ГОСТ Р 52923— 2008

ШАРНИРЫ КАРДАННЫЕ НЕРАВНЫХ УГЛОВЫХ СКОРОСТЕЙ

Поправка к ГОСТ Р 52923—2008 Автомобильные транспортные средства. Шарниры карданные неравных угловых скоростей. Общие технические требования и методы испытаний

Изменение № 1 ГОСТ Р 52923—2008 Автомобильные транспортные средства. Шарниры карданные неравных угловых скоростей. Общие технические требования и методы испытаний

Рисунок 1 — Крестовина карданного шарнира

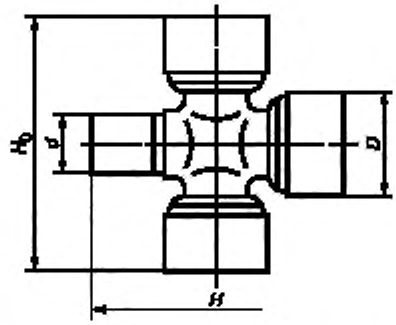
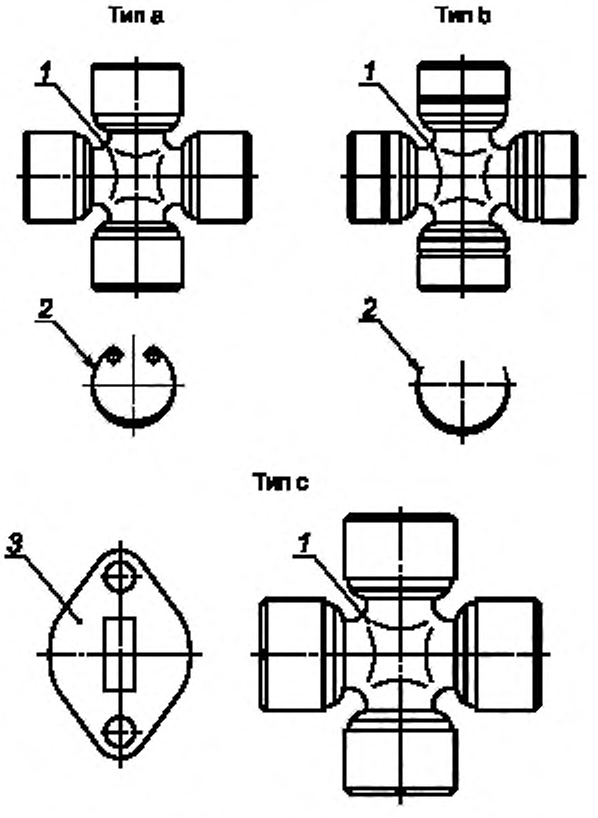
Пункт 3.1. Рисунки 1, 2 изложить в новой редакции:

Рисунок 4 — Типы фланцев вилок карданных шарниров с присоединительными поверхностями

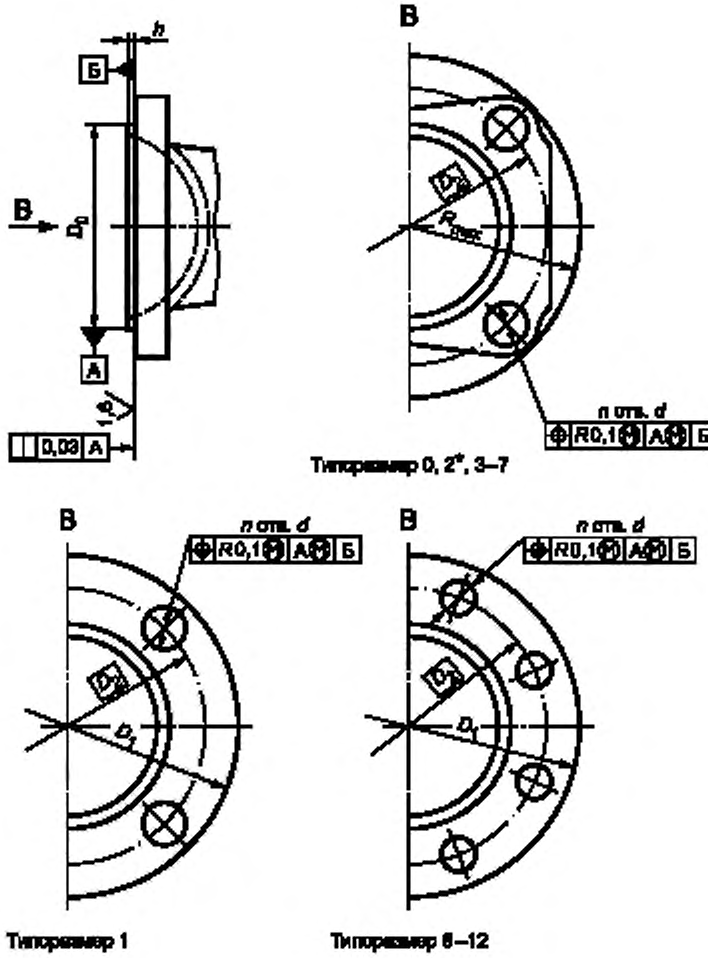
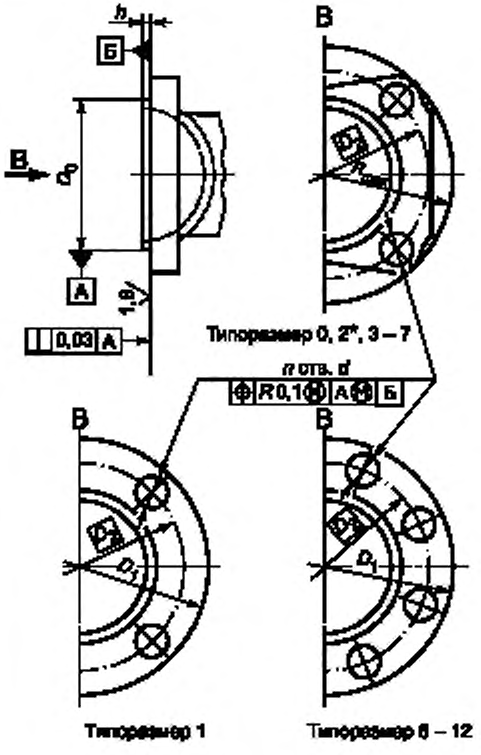
Пункт 4.14. Рисунок 4 изложить в новой редакции:

Рисунок 6 — Фланец карданного шарнира

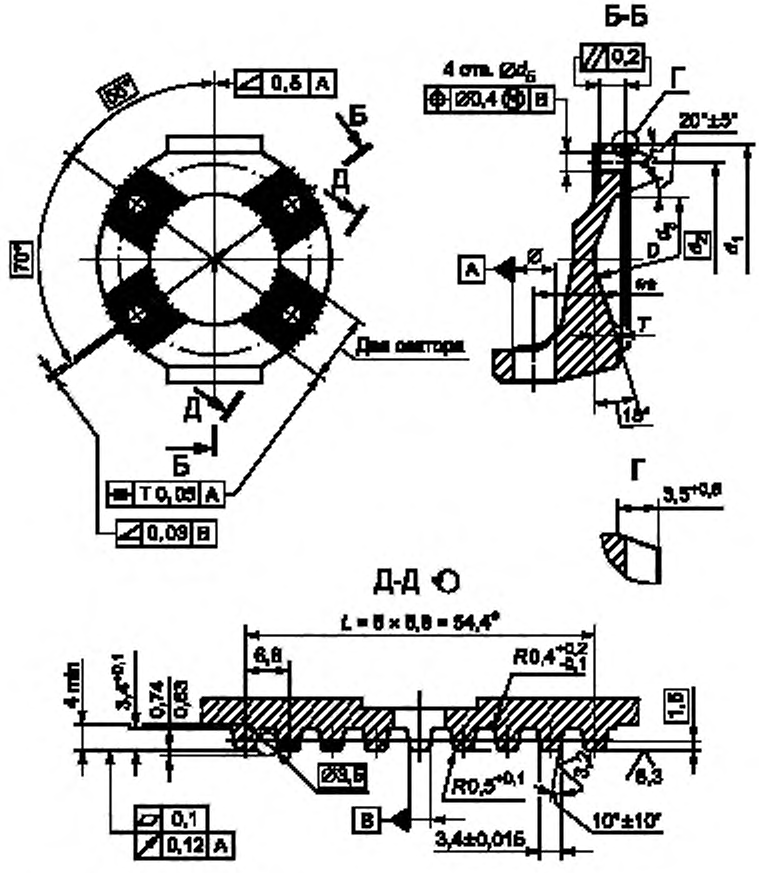
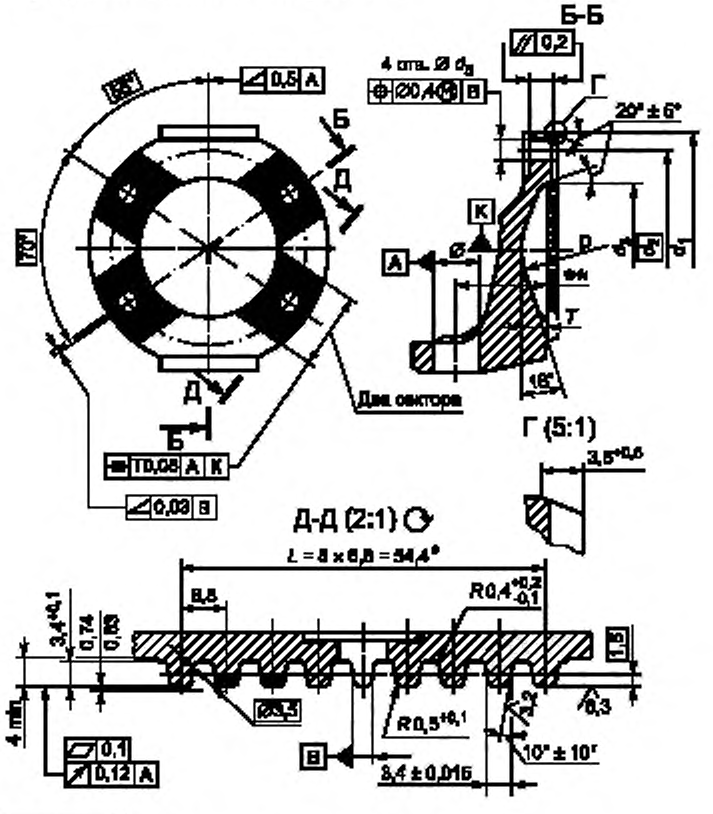
В каком месте	Напечатано	Должно быть
Рисунок 6, сечение Б-Б, размер «Т»	Т	Н
Таблица 3. Графа «Размер, мм»	D × Т***	D × Н***

рисунок 6 изложить в новой редакции:

Рисунок 1 — Крестовина карданного шарнира

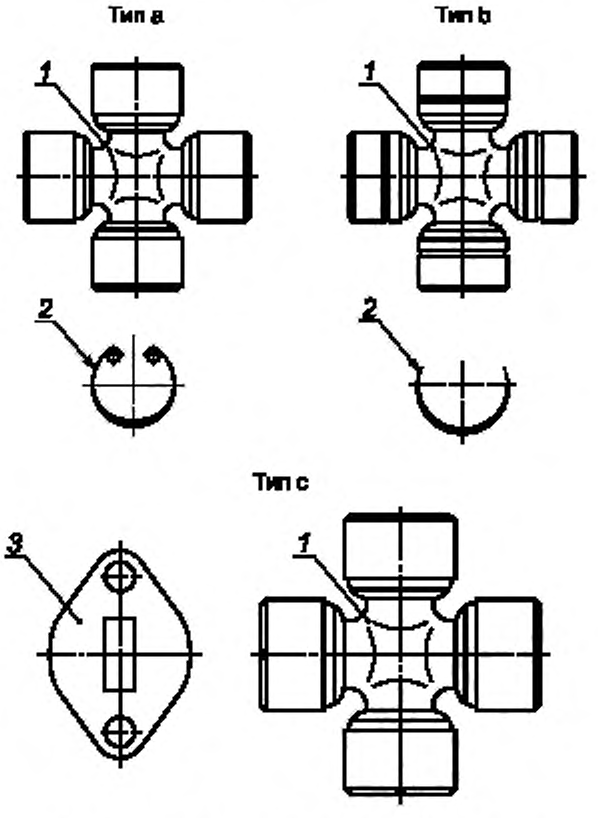
Пункт 3.1. Рисунки 1, 2 изложить в новой редакции:

Рисунок 4 — Типы фланцев вилок карданных шарниров с присоединительными поверхностями

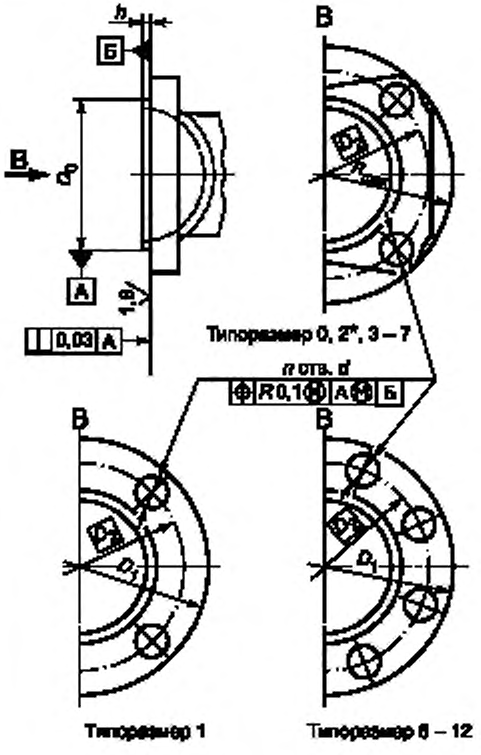
Пункт 4.14. Рисунок 4 изложить в новой редакции:

Рисунок 6 — Фланец карданного шарнира

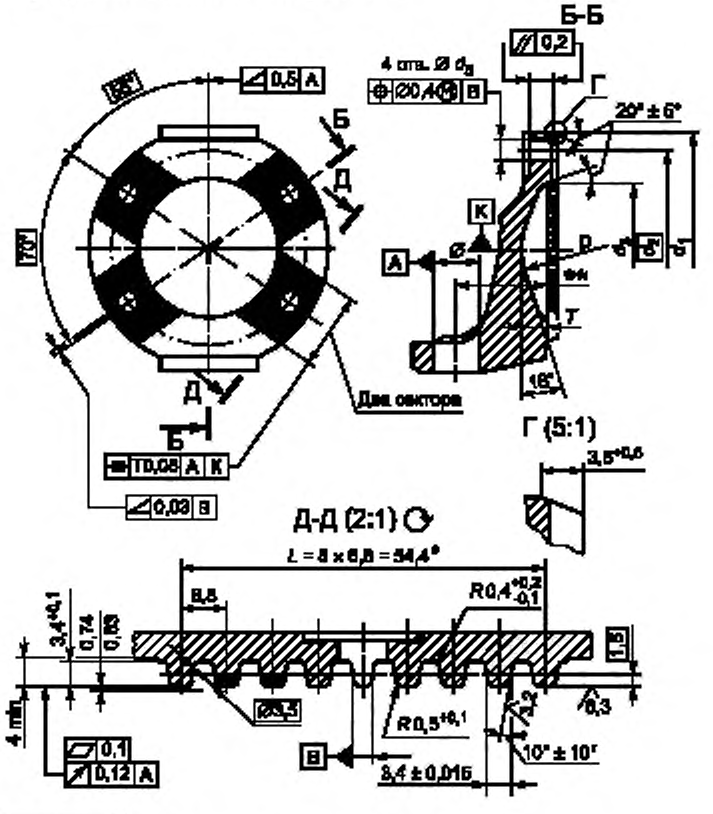
рисунок 6 изложить в новой редакции:

В каком месте	Напечатано	Должно быть
Рисунок 6, сечение Б-Б, размер «Т»	Т	Н
Таблица 3. Графа «Размер, мм»	D × Т***	D × Н***
